**Uczestnicy postępowania
o zamówienie publiczne**

dotyczy: przetargu nieograniczonego na dostawę:

- 1. rezonansu magnetycznego, wraz z adaptacją pomieszczeń.**
 - 2. mammografu, wraz z adaptacją pomieszczeń**
 - 3. aparatu USG.**
- ZP/2501/118/20**

Specjalistyczny Szpital Wojewódzki w Ciechanowie przekazuje odpowiedzi na prośbę o wyjaśnienie treści siwz, skierowaną do zamawiającego przez wykonawców:

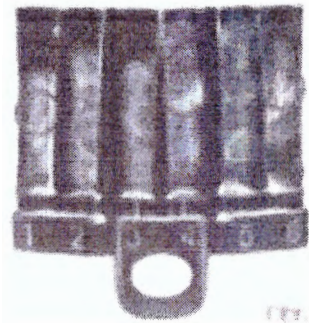
34.	<p>Dot. pkt 24 - Zostało zadane pytanie, cytuję: „prosimy o uznanie za równoważne igły wyposażonej w koszyczek na biopaty z siateczką o szczelinie nie większej niż 180 mikronów zabezpieczającą możliwość wydostania się mikrozwapnień podczas biopsji lub płukania.” Zamawiający uznał rozwiązanie za równoważne i usunął pkt.24.</p> <p>Sugerowane przez zadającego pytanie rozwiązanie nie jest rozwiązaniem równoważnym.</p> <p>Wyjaśniamy, że zaletą pojemnika na próbki składającego się z 12 komór jest możliwość podglądu ostatnio pobranej próbki, chodzi o pewność pobrania preparatu, zarówno pod zobrazowaniem usg jak i rtg. Dodatkowo, możemy wykonać zdjęcie RTG pobranego materiału, następnie opisać w której komorze znajdują się zwapnienia bez konieczności „rozklejania” próbek przez pielęgniarkę lub technika. Rozwiązanie, w którym histopatolog wie, w której komorze znajdują się zwapnienia ułatwia dalszą diagnostykę, gdyż priorytetowo są badane te próbki w których potwierdzono obecność zwapnień</p>				jw.

Zwracamy się z prośbą o przywrócenie parametru wskazanego w pkt 24 oraz jego pierwotnej treści
